北電原 第104号

泊発電所の発電用原子炉設置変更許可申請書

(3号発電用原子炉施設の変更)

本文及び添付書類の一部補正について

第五-1 図 (1) 基準地震動の応答スペクトル (水平方向)

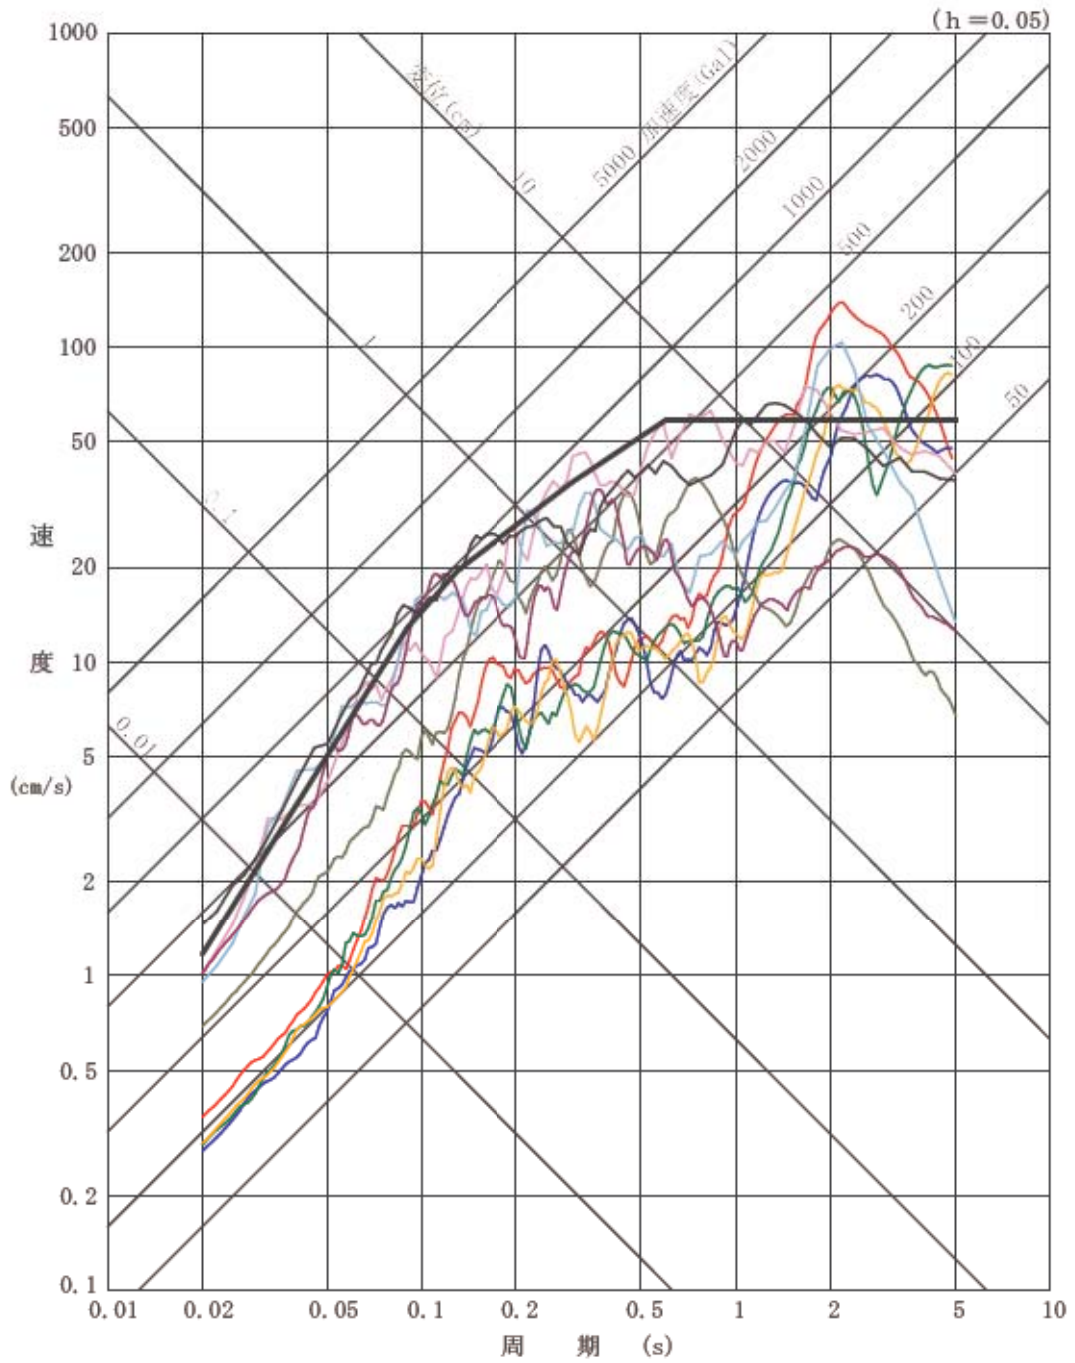
頁	行	補正前	補正後
-14-	上4 ～ 上13	<p>C. 基準地震動の策定位置及び応答スペクトル図並びに<u>模擬地震波</u>の時刻歴波形</p> <p>基準地震動は、最新の科学的・技術的知見を踏まえ、敷地及び敷地周辺の地質・地質構造、地盤構造並びに地震活動性等の地震学及び地震工学的見地から想定することが適切なものとして策定する。</p> <p>基準地震動の策定位置について、敷地に広く分布する神恵内層は、S波速度が700m/s以上であることから、この神恵内層（原子炉建屋基礎底面付近）を解放基盤表面として設定する。</p> <p>策定した基準地震動の応答スペクトル図を第五-1図に、<u>模擬地震波</u>の時刻歴波形を第五-2図に示す。</p>	<p>C. 基準地震動の策定位置及び応答スペクトル図並びに_____時刻歴波形</p> <p>基準地震動は、最新の科学的・技術的知見を踏まえ、敷地及び敷地周辺の地質・地質構造、地盤構造並びに地震活動性等の地震学及び地震工学的見地から想定することが適切なものとして策定する。</p> <p>基準地震動の策定位置について、敷地に広く分布する神恵内層は、S波速度が700m/s以上であることから、この神恵内層（原子炉建屋基礎底面付近）を解放基盤表面として設定する。</p> <p>策定した基準地震動の応答スペクトル図を第五-1図に、_____時刻歴波形を第五-2図に示す。</p>
-41- ～ -44-		(記載変更)	別紙-1に変更する。
